Netzentwicklungsplan Strom 2037/2045 (Version 2025)

Stellungnahme zum ersten Entwurf der Übertragungsnetzbetreiber (ÜNB) zum Netzentwicklungsplan (NEP) Strom 2037/2045 (Version 2025) vom 10. Dezember 2025

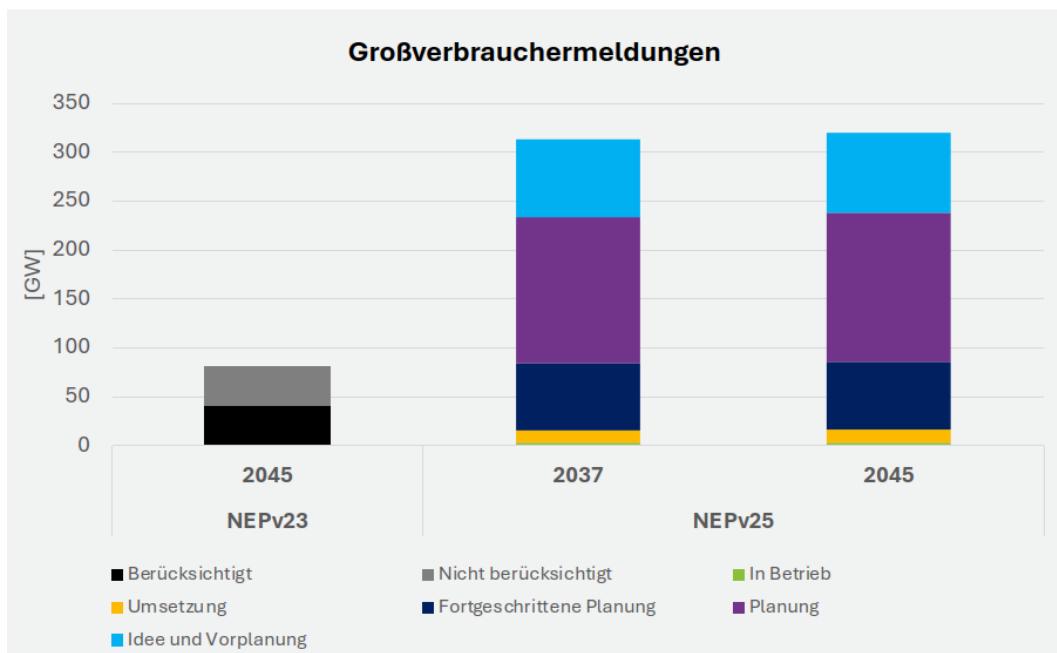
Die Daten basieren auf Netzanschlussanfragen oder Netzanschlusszusagen der VNB und ÜNB sowie auf einer Marktabfrage mit den FNB (Fernleitungsnetzbetreiber Gas) und sind Stand März 2025. Die Verwendung von möglichst aktuelleren Daten ist legitim. In der Gegenüberstellung der Werte den NEPv23 zeigen die ÜNB selbst, dass die noch vor kurzem für das Jahr 2045 potenziell angenommen Werte schon jetzt vollständig durch Planungen mit den mindestens der Planungsreife „fortgeschrittene Planung“ erfüllt werden – wohlgemerkt für das Jahr 2037 (siehe folgende Abbildung).

In einem Entwurf NEP Strom zum Dezember 2025 sollten in einem derart dynamischen Marktumfeld neuere Meldungen genommen werden, bei Batteriespeichern und Großverbrauchern ggf. noch neuer als März 2025.

Abbildung 18: Photovoltaik – Regionale Verteilung der installierten Leistung in Szenario B

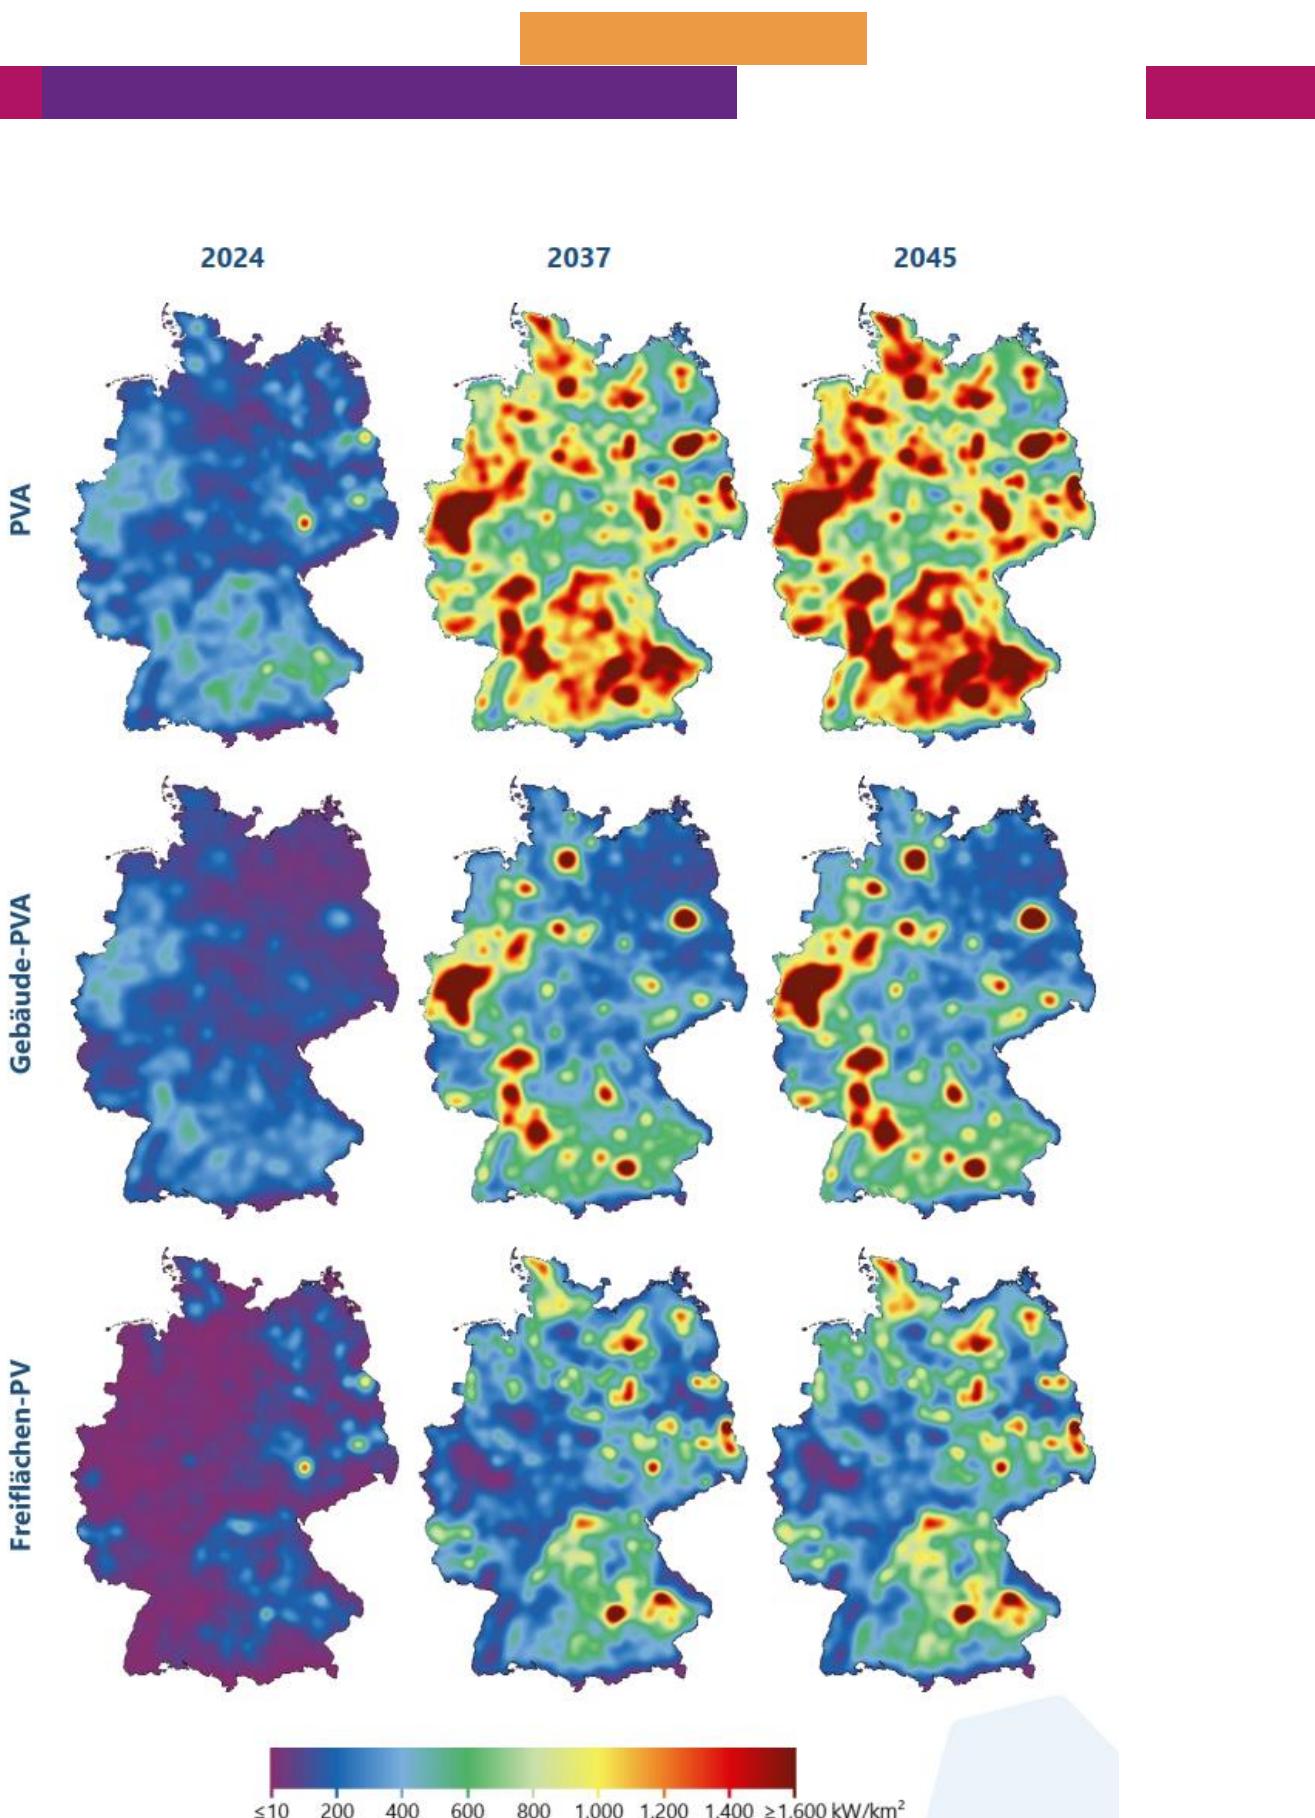
Der Ausbau von Freiflächen-PV erfolgt nach der modernisierten Regionalisierung vorrangig im Nordosten und Südosten, Dach-PV in West-, Süddeutschland und bevölkerungsreichen Regionen. Damit wird endlich der PV-Zubau vertieft in ganz Deutschland angenommen und nicht mehr „hauptsächlich im Süden“. Insbesondere NRW und Rhein-Main-Region werden zusätzliche PV-Hot-Spots wegen der vielen Gebäude und das Potenzial für Freiflächen im Osten wird in der Netzentwicklung besser abgebildet.

Kritik am NEP-Entwurf: Blickt man auf die tatsächlich von den ÜNB angenommene Verteilung der Ausbauzahlen, wird man feststellen, dass diese **verbesserte Regionalisierung noch keinen Einfluss hat**. Konkret möchten wir das am Beispiel „PV-Freiflächen in Brandenburg“ zeigen (gelbe Markierungen in den Tabellen). Der Ausbau von PV-Freiflächenanlagen würde nach dem ÜNB-Modell in Brandenburg zwischen 2037 und 2045 nur ca. 3 Gigawatt in acht Jahren betragen. Dieser Wert ist unrealistisch klein. In den Arbeiten zur Regionalisierung zeigen sich deutliche Hot-Spots in diesem Bundesland.

Szenarien bilden hohe Zahl an Großbatteriespeicherprojekten ab

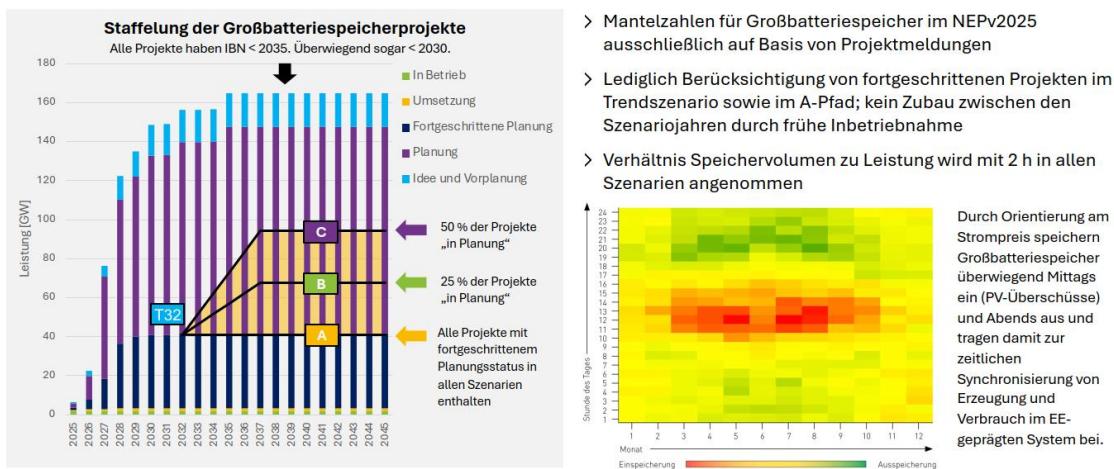
„Für alle Großbatteriespeicher wird ein einheitliches Verhältnis von Speicherkapazität zu Leistung von 2 Stunden angenommen.“ Das stimmt schon heute nicht mehr.

Wir möchten anregen, dass ÜNB im Rahmen des aktuellen Netzentwicklungsplans zugestanden wird, **bei den Annahmen für Batteriespeicher nach oben abzuweichen**. Die Annahme zur Kapazität der Batteriespeicher ist nicht zeitgemäß, insbesondere mit Blick auf das Zieljahr 2037. Heute sind Speicher mit 2 Stunden Kapazität der Standard. Im Jahr 2037 sollte mindestens **im Schnitt von 3 - 4 Stunden Speicherkapazität** ausgegangen werden. Diese Annahme ist legitim, da solche Speicher bereits jetzt in die Planung/Realisierung gehen. 2037 werde die heute installierten Speicher auch ein Repowering erhalten, was bei gleicher Netzanschlussleistung in der Regel zu höheren Kapazitäten führen wird. Auch sollten den ÜNB **dringend andere Vorgaben zur Regionalisierung von Batteriespeichern** gemacht werden (siehe folgender Abschnitt) da die gewählte Methodik ein sehr verzerrtes Bild verursacht.

Problem: Verzerzte Regionalisierung von Batteriespeichern (hoher Korrekturbedarf)
Bei Batteriespeichern gibt es **bisher keine Vorgaben zur Regionalisierung**. Wo diese großen Einheiten stehen, ist sehr entscheidend für die künftige Netztopologie und den NEP. Die ÜNB haben eine unserer Ansicht nach **sehr verzerrende Methode zur Regionalisierung gewählt**.

Das Problem: Großspeicher wurden von den ÜNB nach **Meldung zum Stichtag** der Projektlisten (Stand März 2025) verortet. Dies führt dazu, dass der **zufällige Stand von März 2025 auf das Jahr 2037 und 2045 projiziert** wird. Konkret zu sehen ist dies am vergleichsweisen hohen Wert

für Batteriespeichern in NRW, wo – Stand März 2025, wegen des Batteriespeichers in Hamm – ein hoher Leistungswert verortet wird. Dieser Wert ist auch 2037/45 zu sehen. Andere Bundesländer wie z.B. MV oder BaWü, in denen bereits jetzt große Batteriespeicher-Projekte im fortgeschrittenen Stadium existieren, gehen fast leer aus, weil – Stand März 2025 – dort nur wenige BESS realisiert waren. Das kann nicht stimmen.

Empfehlung: Die ÜNB müssen ihre Methodik zur Regionalisierung von Batteriespeichern überarbeiten. Dabei sollten sie sich einerseits an der Regionalisierung der PV-Freiflächenanlagen nach den Arbeiten der FfE richten (weil künftige Solarparks mit Speichern ausgerüstet werden) und ggf. zusätzlich Batteriespeicher entsprechend der Kopplungsleistung der Netzebenen Höchstspannung/Hochspannung regionalisieren (was die Errichtung an den Umspannwerken vereinfacht abbilden würde.)

Abbildung 27: Jahresenergiemenge der innerdeutschen Transportaufgabe

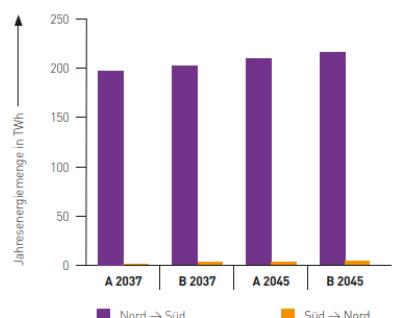
Schaut man sich den Bedarf für den Nord-Süd-Transport an, werden zwei Netzgebiete sichtbar. Die Trennung erfolgt südlich des 50,4° Breitengrades plus die Regelzone von Amprion. Der Süd-Nord-Transport sinkt aufgrund weniger Elektrolyseure im Süden und weniger Transportbedarfe für PV-Überschuss von Süd nach Nord.
